**Avis en date du 14 mars 2019
de la Mission régionale d'autorité environnementale d'Île-de-France
sur le projet de centrale photovoltaïque sur la commune de Gargenville et
Issou (Yvelines)**

Résumé de l'avis

Fig 2. Aire d'étude et d'implantation des panneaux du projet (source : étude d'impact).

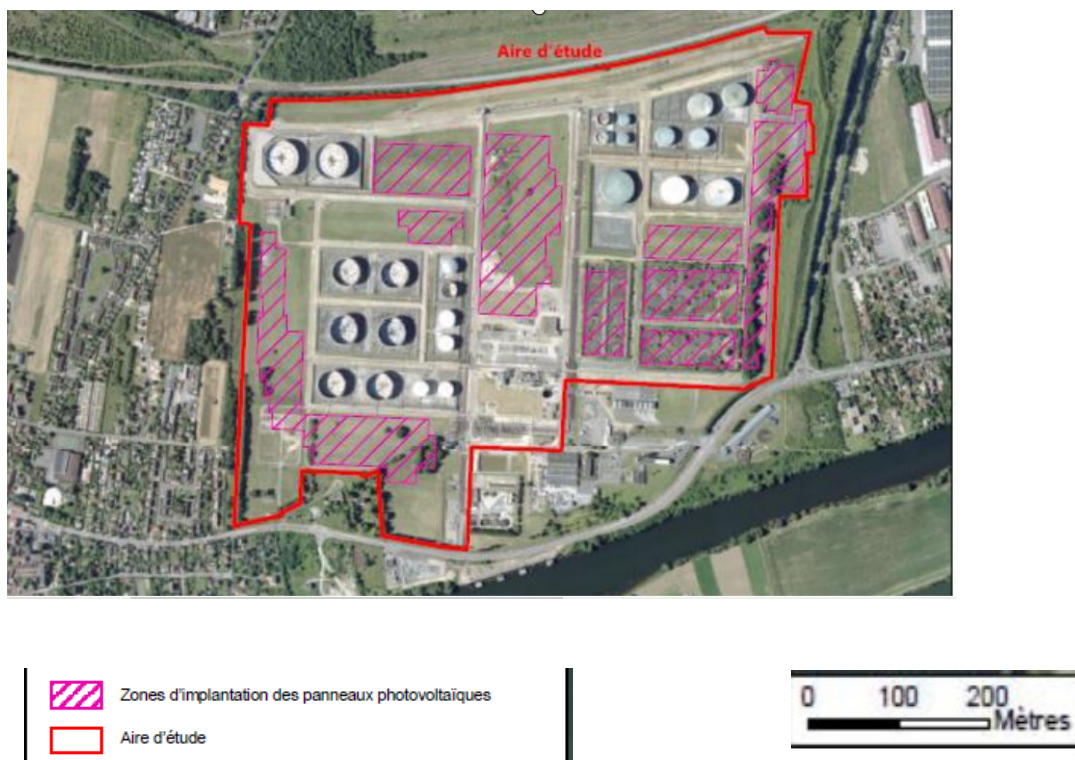
Il serait utile pour la MRAe de pouvoir disposer d'un plan masse technique du projet dans l'étude d'impact, la figure 2 ci-après ne renseignant que le périmètre dédié aux panneaux au sein du site pétrolier.

La carte de l'agencement des panneaux présentée en page 70 n'est pas suffisamment lisible (légende, etc).

La MRAe recommande de compléter l'étude d'impact avec plan masse technique du projet et de clarifier la carte de l'agencement des travaux.

Fig 4 . patrimoine bâti dans l'environnement du projet (source : étude d'impact, page 45).

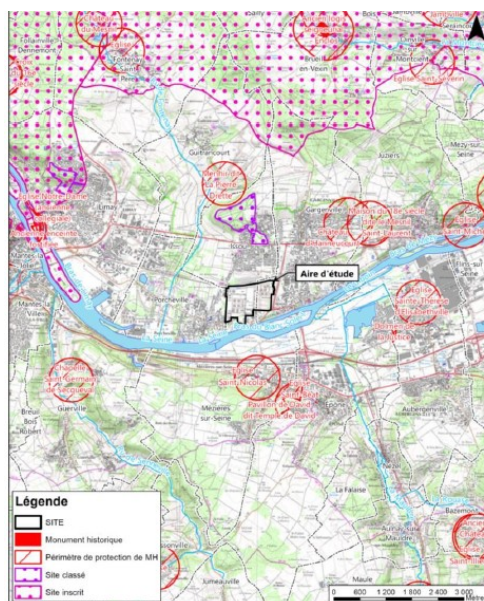
La MRAe note que l'analyse s'accompagne de photos prises depuis ces points de perception très proches du site mais nuance la conclusion du porteur de projet dans la mesure où la présence d'arbres, si elle atténue les vues, n'est toutefois pas continue sur l'ensemble du périmètre.

L'étude n'identifie pas de co-visibilité du site avec les monuments historiques mentionnés précédemment, positionnés de 500 à 1 000 m du site, invoquant la présence à proximité de l'emprise du projet d'un rideau d'arbres faisant écran.

La MRAe rappelle que bien que le site se situe hors du périmètre de protection réglementaire de 500 m du monument, il peut néanmoins y avoir des co-visibilités avec ce dernier notamment considérant le caractère discontinu par endroits du rideau d'arbres. Il aurait été opportun que des photos soient prises depuis ces monuments historiques pour juger de ces co-visibilités, notamment en période hivernale. L'étude d'impact indique bien la prise de photos (n° 19 et 20, figure 36 page 50), depuis le versant sud sans que les photos correspondantes ne soient présentées pages 48 et 49.

La MRAe recommande :

- **que la caractérisation des co-visibilités du site avec les monuments historiques classés soit réalisée notamment avec prise de photos ;**
- **que l'état initial soit complété par des vues plus lointaines prises depuis les coteaux situés en rive gauche (au sud) et ceux situés au nord à hauteur d'Issou, susceptibles de présenter des vues plongeantes sur le site.**
